Bauherr: Immobilien Bremen AG
Projekt: Gymnasium Bremen
Adresse: Delfter Str. 16, 28259 Bremen
Bauteil: Vorhangsfassade
Plan: Detailplan 3 -Schnitte 08 bis 11-
Ursprung Dateifeld:

Erstellt: 2023-02-27 schaffuss Format: A0 (841 x 1189) Maßstab: 1:5
Bearbeitet: 2023-02-27 schaffuss
Geprüft: Druckdatum:
Zur Ausführung freigegeben: 2023-02-28
Zeichnungsnummer: 15 22 025 Blatt: DET3 Index: b Bemerkung: -

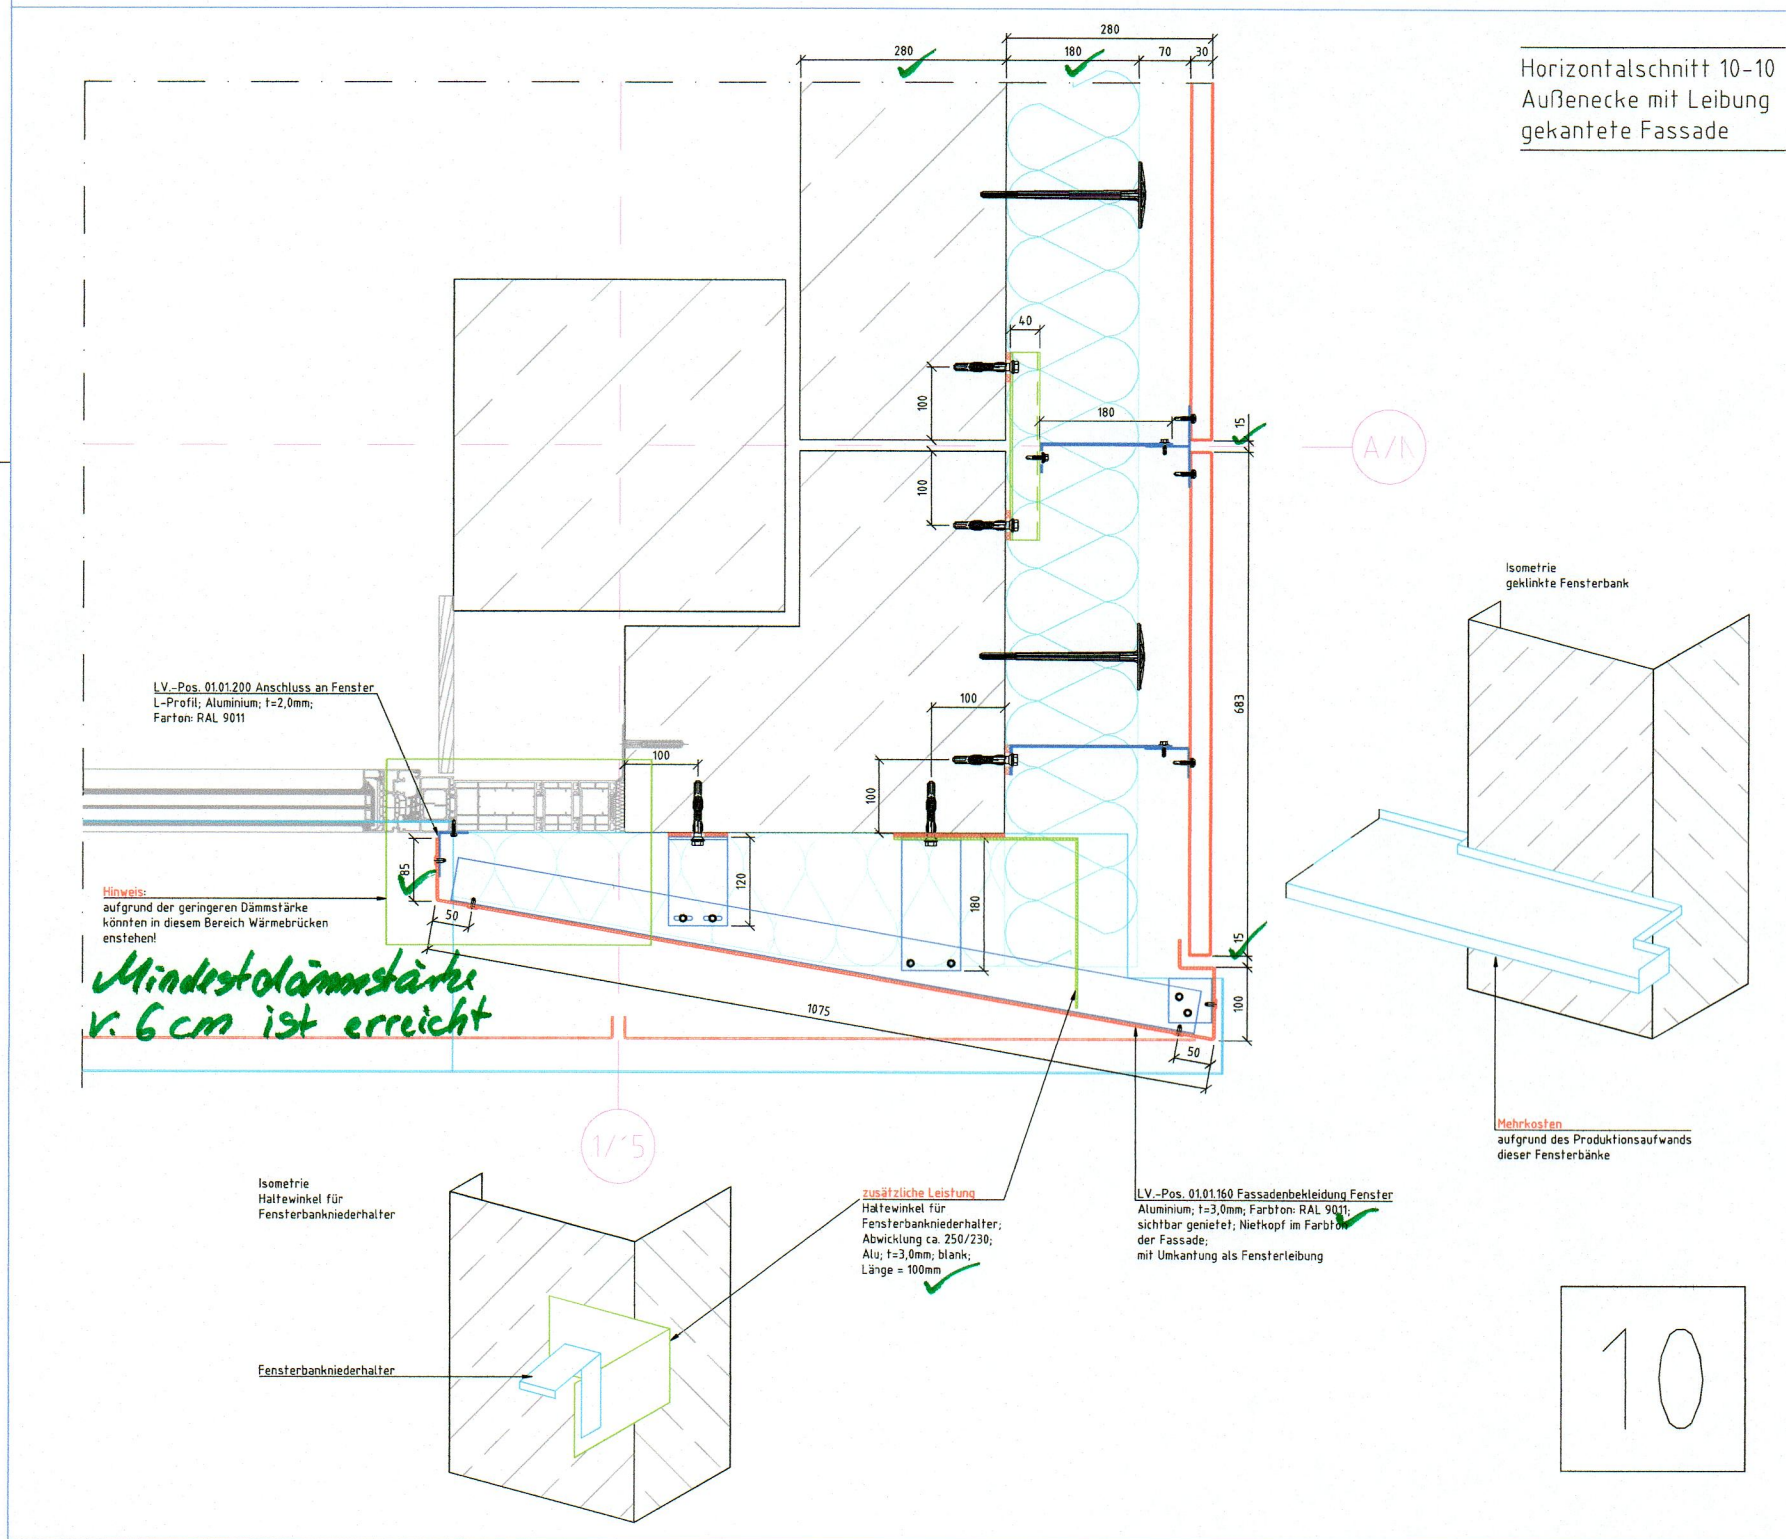
x Wahl der Befestigungsmittel gem.
entsprechender Zulassung.
x Mindestrandabstände d. Be-
festigungsmittel sind statisch
durch AN zu prüfen.

x Die Prüfung beschränkt sich auf alle Maße,
die mit der Befestigungsplanung von
GITE abgelesen werden können.
Die Prüfung der technischen Maße, die
sich aus der Konstruktion ergeben, obliegt
dem Messtechniker der Werkpläne.
